府民公募型整備事業(市町村協働型・**府民提案型**)

【山城南土木事務所】

安心・安全整備

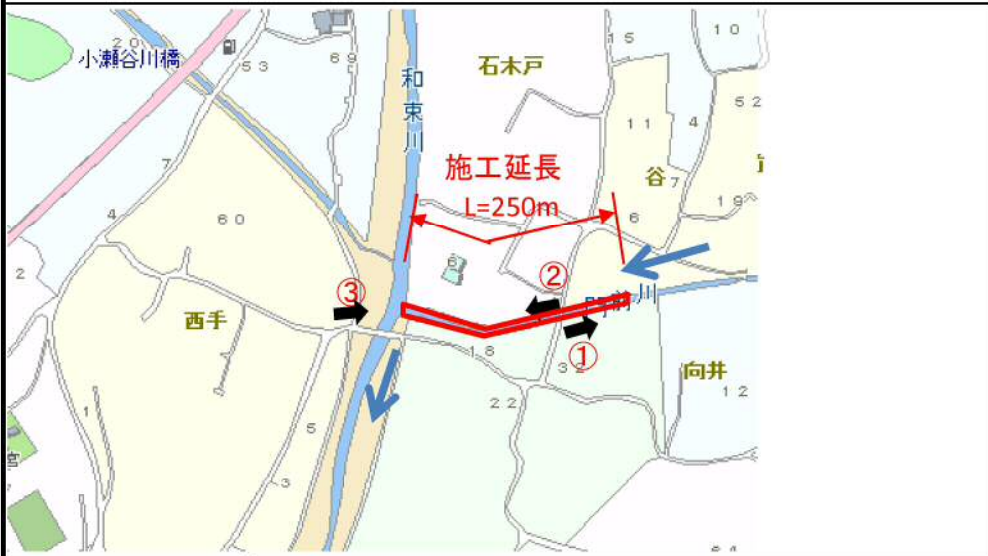
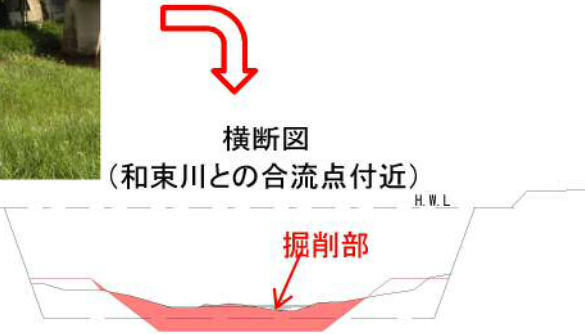
受付番号	112	所在地	和東町大字門前小字落久保
路線・河川名等	門前川	写真・詳細図等	
提案内容等	土砂の堆積と雑草の繁茂による河川の機能低下		
技術審査の結果	実施すべき	 	
審査委員会意見等			
位置図

備考			
			 <p>横断図 (和東川との合流点付近)</p> <p>掘削部</p> <p>H.W.L.</p>
		堆積面積 A=3.1m ²	
		浚渫面積 A=1.8m ²	
		土砂堆積率 $3.1 \div 20.5 \times 100 = 15.1\%$ (>10%)
